## 改善箇所説明図

リヤコンビネーションランプ

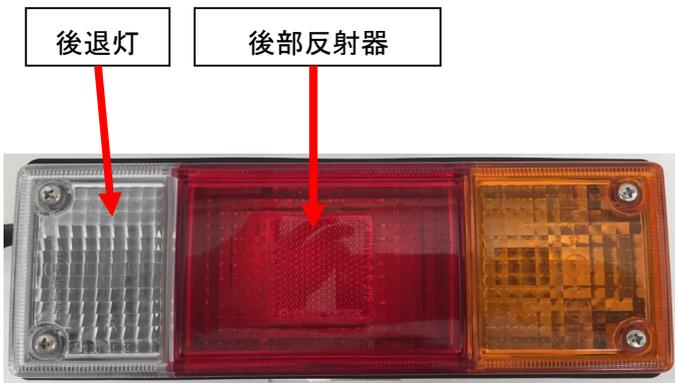
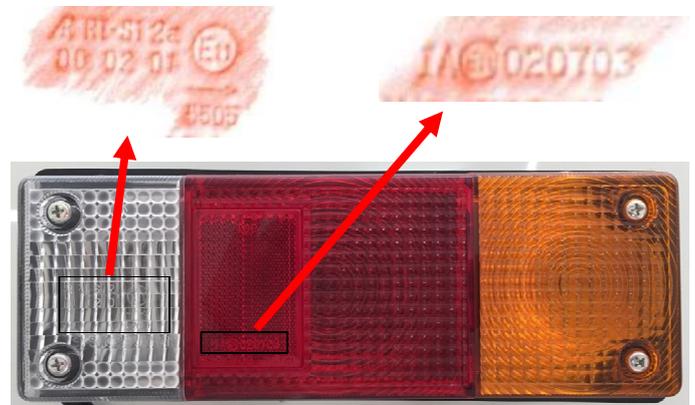
- ① 電源電圧が 12 V のテールゲートリフタ装着車の後部反射器において、選定が不適切なため、反射特性が基準値を満足せず、保安基準第 38 条の規定に適合しない。
- ② 電源電圧が 24 V のテールゲートリフタ装着車の後部反射器及び後退灯において、選定が不適切なため、後部反射器の反射特性、後退灯の配光特性が基準値を満足せず、保安基準第 38 条及び 40 条の規定に適合しない。

- ①、② 全車両、リヤコンビネーションランプを改善品と交換する。
